Наименование стандарта. Заменить слова: «электрических сопротивлений» на «электрического сопротивления».

На обложке и первой странице обозначения стандарта дополнить обозначением: (СТ СЭВ 2411—80).

«Стандарт полностью соответствует СТ СЭВ 2411—80 и публикации МЭК 93, 1960».

Черт. 7

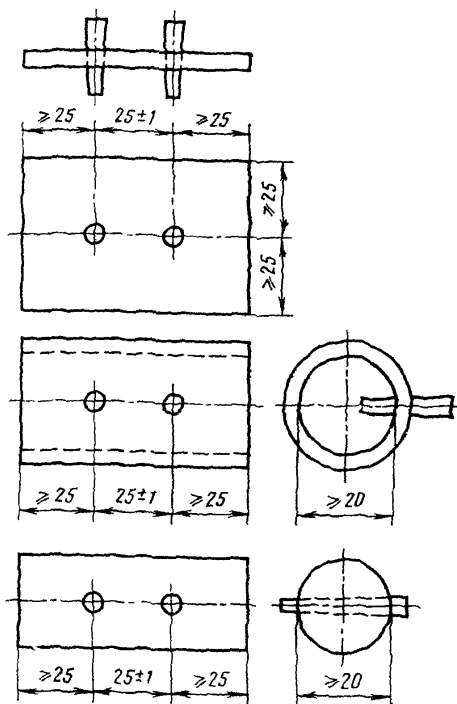
чертеж 7 заменить новым:
